Autorité environnementale

**Avis délibéré de l'Autorité environnementale
sur le projet de forage géothermique profond
sur la commune de Saint-Pierre-Roche (63)**

n°Ae : 2020-69

Avis délibéré n° 2020-69 adopté lors de la séance du 20 janvier 2021

Figure 3 : Plan de masse, exemple de plateforme de forage et vue schématisée des têtes de puits à l'issue de la phase exploratoire après forage (Source : dossier)

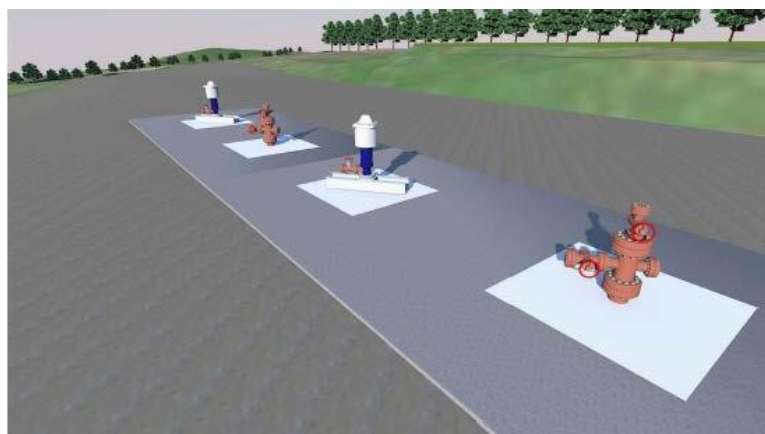
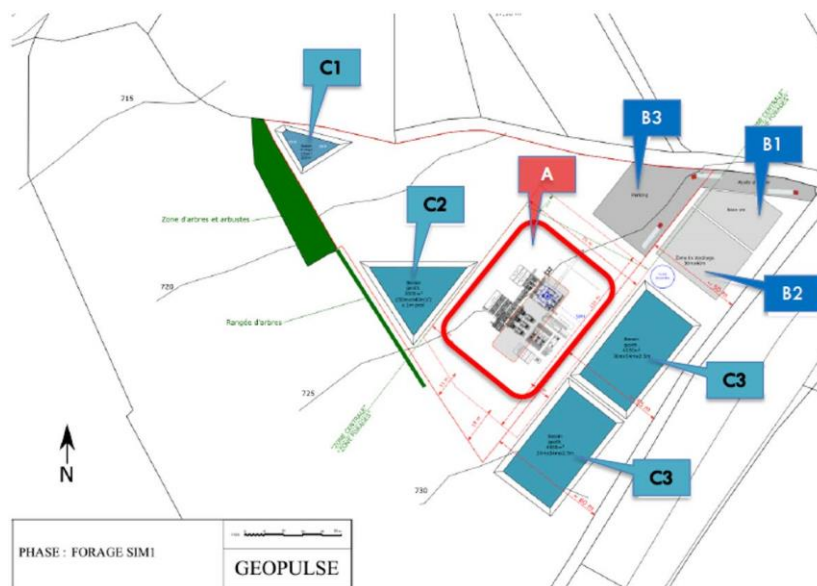
- d'une plateforme de forage d'environ 110 par 70 mètres (cf. zone A sur la figure 3) qui accueille les équipements nécessaires au forage et en son centre une cave en béton armé, de 2 à 4 mètres de profondeur, où est positionné le débouché du puits ;
- de plateformes périphériques (zones B1, B2 et B3) qui comprennent la base vie, les locaux pour le personnel, des bureaux, des zones de stockage et de stationnement ;
- de bassins techniques comprenant un bassin d'un volume de 570 m³ pour les eaux de ruissellement et de drainage des surfaces imperméabilisées (C1) et trois bassins (notés C2 et C3) d'un volume utile total d'environ 10 000 m³ nécessaires pour la fabrication des boues de forage⁷ et le stockage des eaux géothermales produites pendant les essais.

Figure 4 : Principe du raccordement électrique

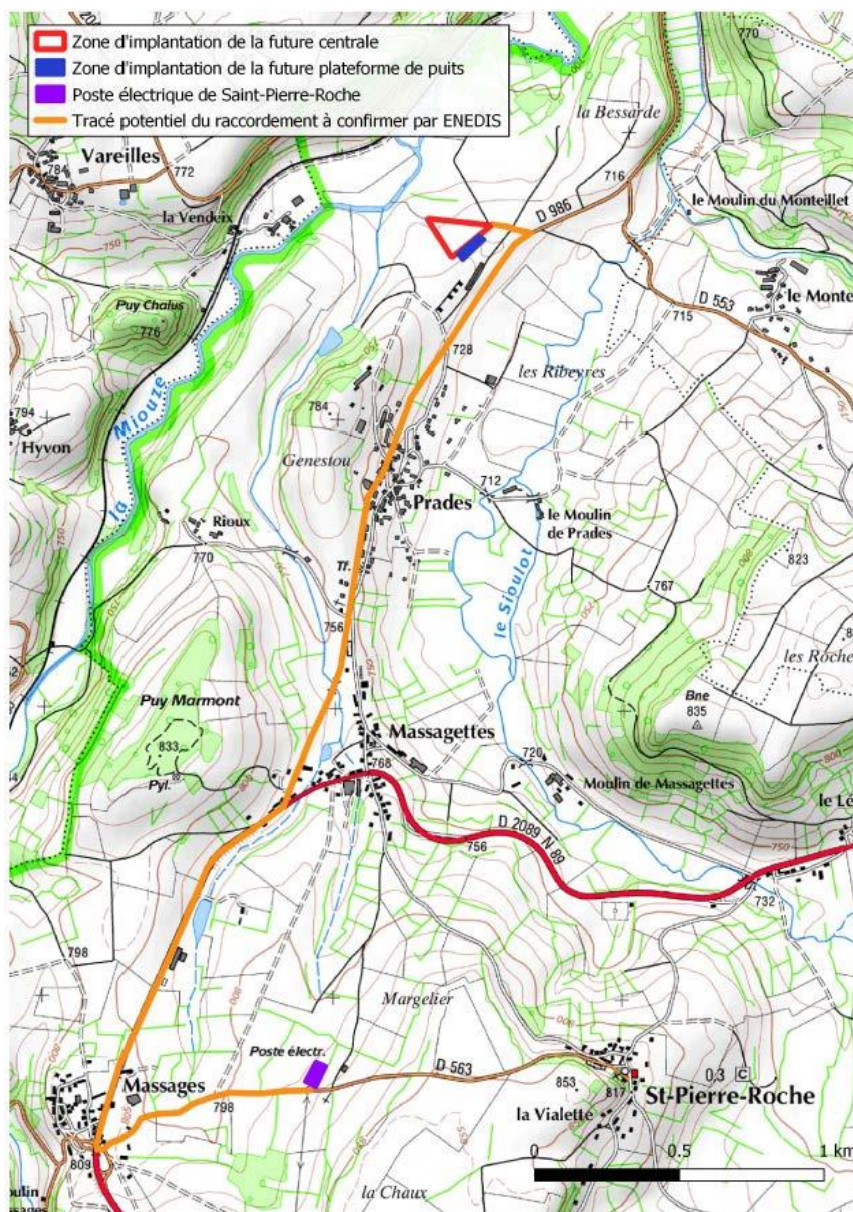
Concernant le raccordement au réseau électrique, il est indiqué que celui-ci se fera via le poste de « Saint-Pierre-Roche », situé au lieu-dit « Massages », à 3 km au sud du projet. Le tracé n'est pas défini précisément mais il est indiqué que celui-ci pourrait être en souterrain et qu'un raccordement le long des routes et chemins sera privilégié. Un tracé potentiel est fourni dans le dossier (cf. figure 4 page suivante).

Aucun élément n'est fourni concernant les incidences du raccordement au poste électrique. Malgré les incertitudes sur le tracé définitif, une analyse des incidences du tracé actuellement envisagé devrait être présentée. L'étude d'impact pourra devoir être actualisée en cas de modification du tracé ou des caractéristiques du raccordement ou si des travaux au sein du poste électrique se révélaient nécessaires. Le tracé pourra devoir être revu le cas échéant pour minimiser les incidences prévisibles dans le cadre d'une démarche éviter, réduire, compenser.

L'Ae recommande de préciser les incidences potentielles du projet sur la biodiversité liées au raccordement au poste de transformation électrique de « Saint-Pierre-Roche ».
